敦賀発電所2号炉
ボーリング柱状図の記事欄に係るご指摘への回答
補足説明資料5
総点検結果(2)
②ボーリング柱状図記事欄以外の比較

令和2年6月4日
日本原子力発電株式会社

本資料は、ボーリング柱状図の記事欄以外について比較を行い、記載が変更されている箇所を抽出し、その内容、変更理由を確認したものである。

柱状図(140.00m～175.00m)

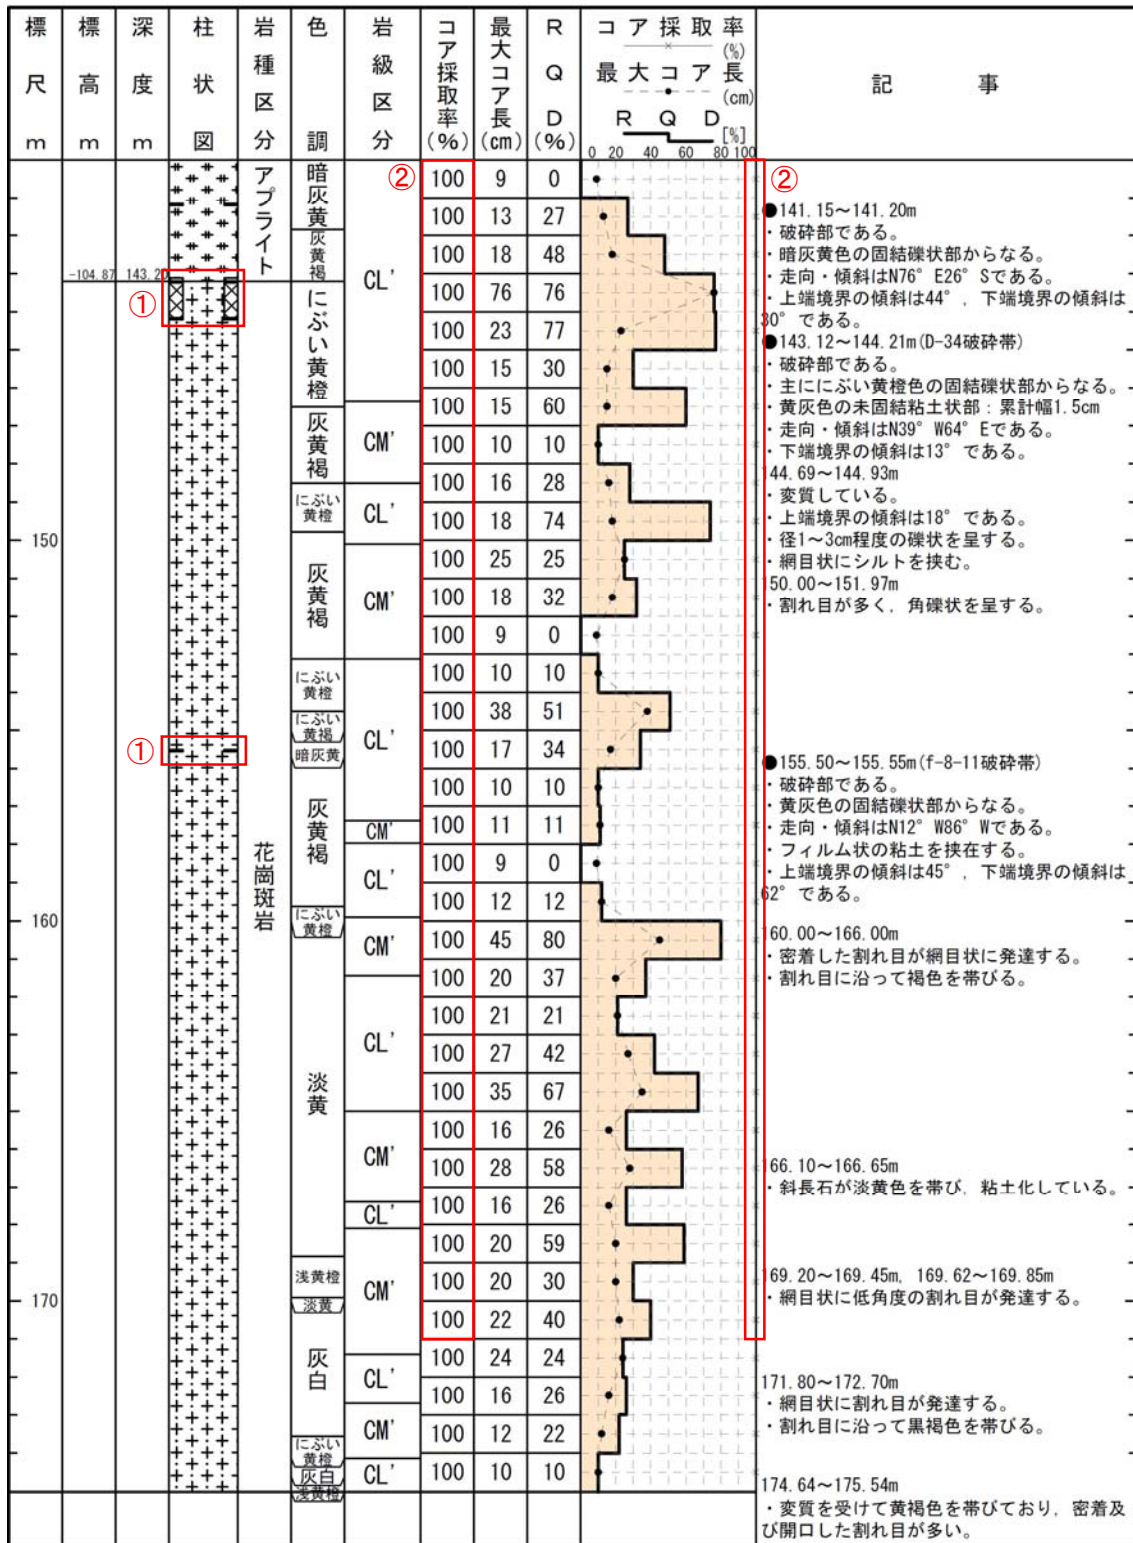
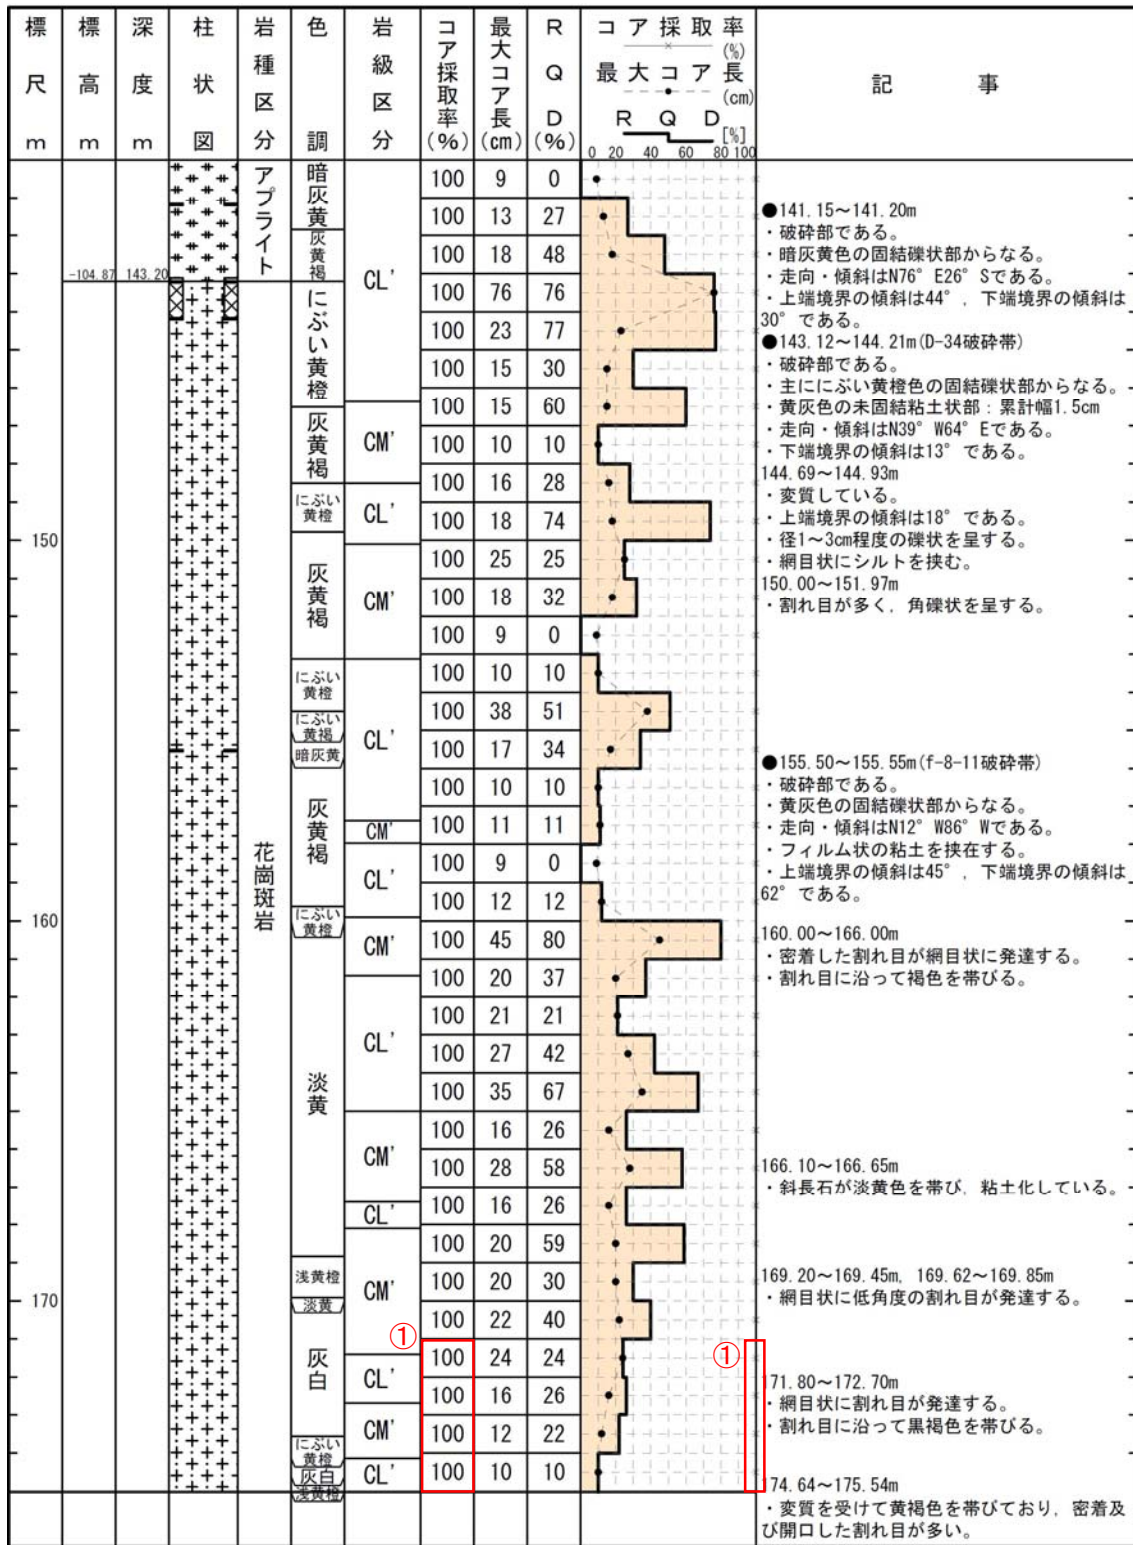
1-79, 1-80(分類d)①
記事欄の記載変更に伴う変更。(破碎部模様の変更)
1-74(分類b)②
報告書の記載漏れを修正したため。

1-74(分類b)①
報告書の記載漏れを修正したため。
